VII./24. zasedání Zastupitelstva městské části Brno-Líšeň  
konané dne 30.03.2017

Žádost spol. knesl kynčl architekti, s.r.o., o revokaci přijatých usnesení č.2/44 z VII./44. schůze Rady MČ Brno – Líšeň , konané dne 23.11.2016 a VII./20. zasedání ZMČ Brno – Líšeň, konaného dne 24.11.2016, bodu č. 4/20 usnesení, z důvodu změny projektové dokumentace záměru stavby monofunkčního objektu bytového domu „Dům Nová Líšeň“.

**Akce: Dům Nová Líšeň**

# **DŮM NOVÁ LÍŠEŇ**

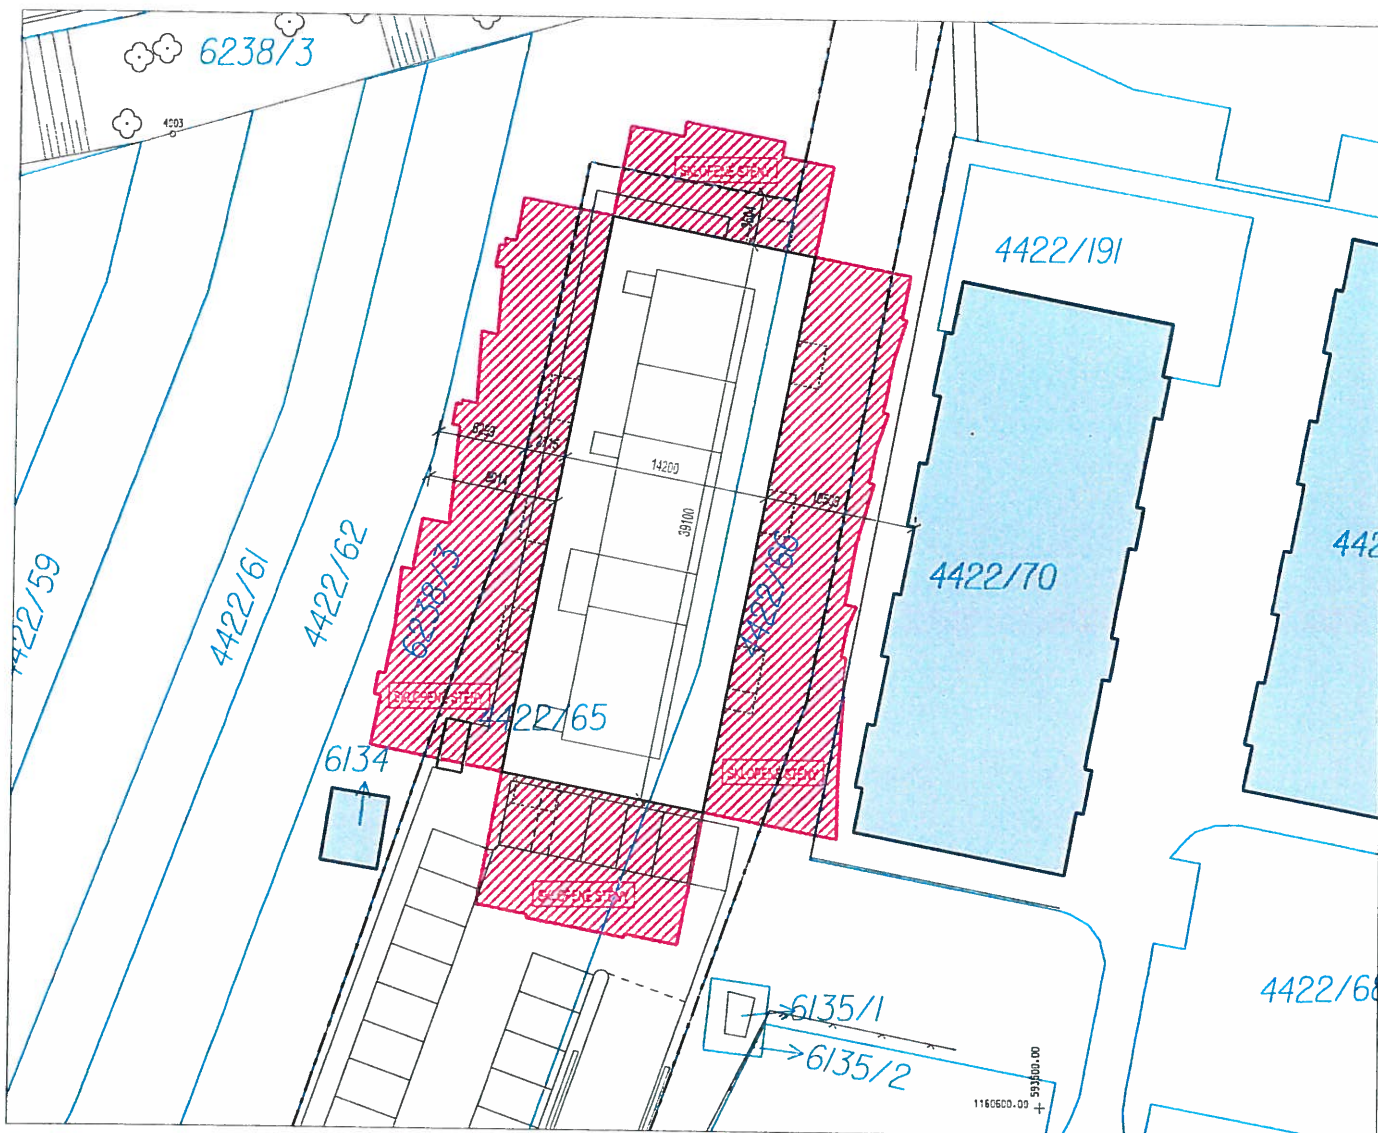
Stavební odbor ke stavebnímu záměru žadatele sděluje, že navrhovaná výstavba bytového domu na pozemcích p.č. 4422/65 a 4422/66 v k.ú. Líšeň je z hlediska platné územně plánovací dokumentace přípustná za podmínky doložení přípustného využití bydlení a odůvodnění monofunkčního využití. Dodržením odstupových vzdáleností stanovených vyhl.č. 501/2006 Sb. , o obecně technických požadavcích na využívání území, by mohlo dojít ke znehodnocení sousedního pozemku p.č.6238/3 v k.ú. Líšeň.

Jako dokladem tohoto tvrzení jsou přiloženy dvě schémata D.5.1 a D.5.2 se zobrazenými odstupovými vzdálenostmi. V těchto schématech jsou, dle vyhlášky č. 501/2006 Sb., o obecně technických požadavcích na využívání území, § 25 Vzájemné odstupy staveb, vyznačeny sklopené stěny ve kterých se nacházejí okna.

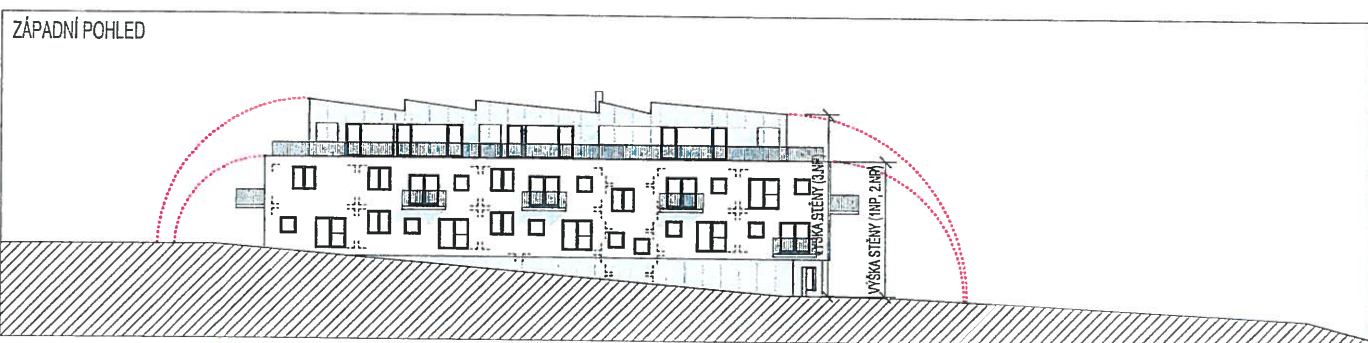
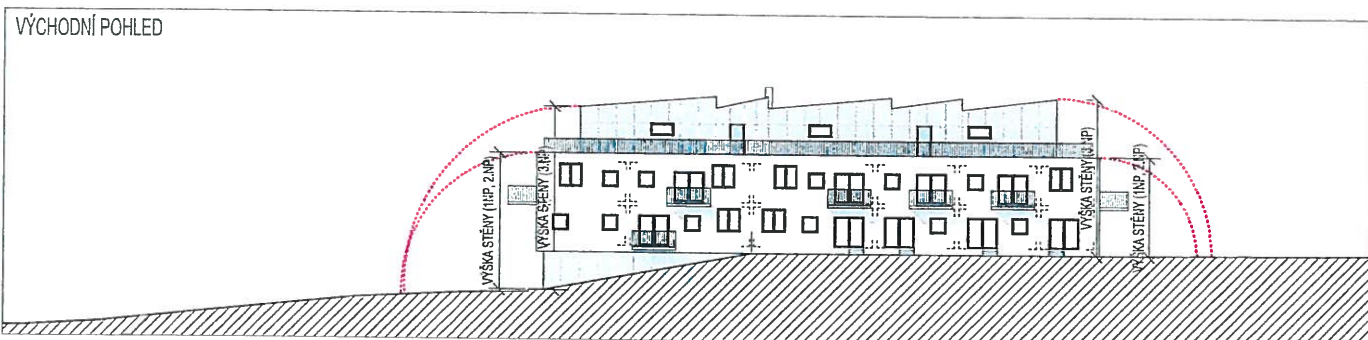
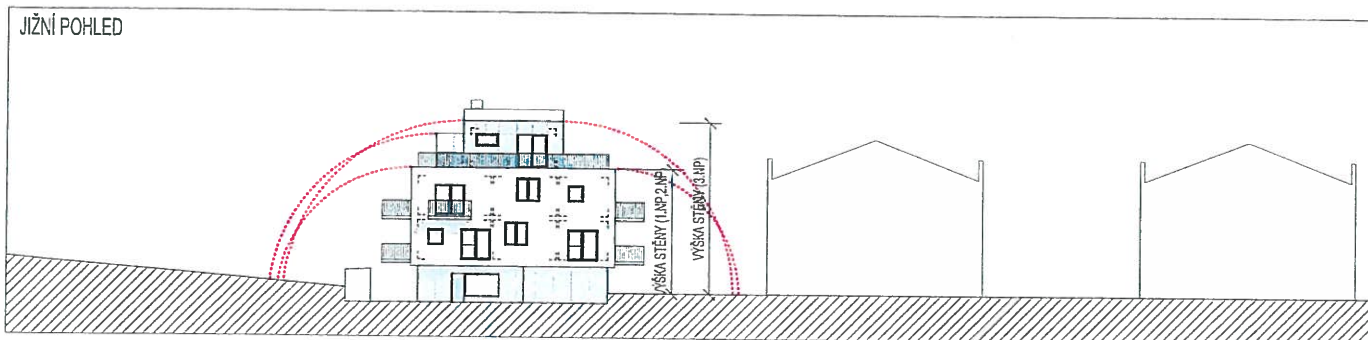
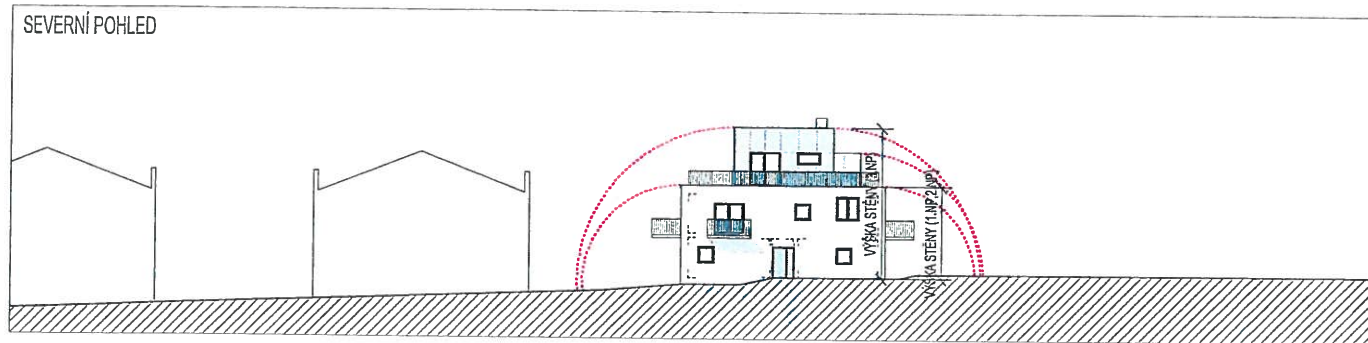
Dle Vyhlášky č. 501/2006 Sb., o obecně technických požadavcích na využívání území, § 25 Vzájemné odstupy staveb:

*(4) Jsou-li v některé z protilehlých stěn sousedících staveb pro bydlení okna obytných místností, musí být odstup staveb roven alespoň výšce vyšší z protilehlých stěn, s výjimkou vzájemných odstupů staveb rodinných domů podle odstavce 2. Uvedené odstupy mezi stavbami pro bydlení neplatí pro jednotlivé stavby umístěvané v prolukách. Obdobně se určují odstupy od staveb nebytových."*
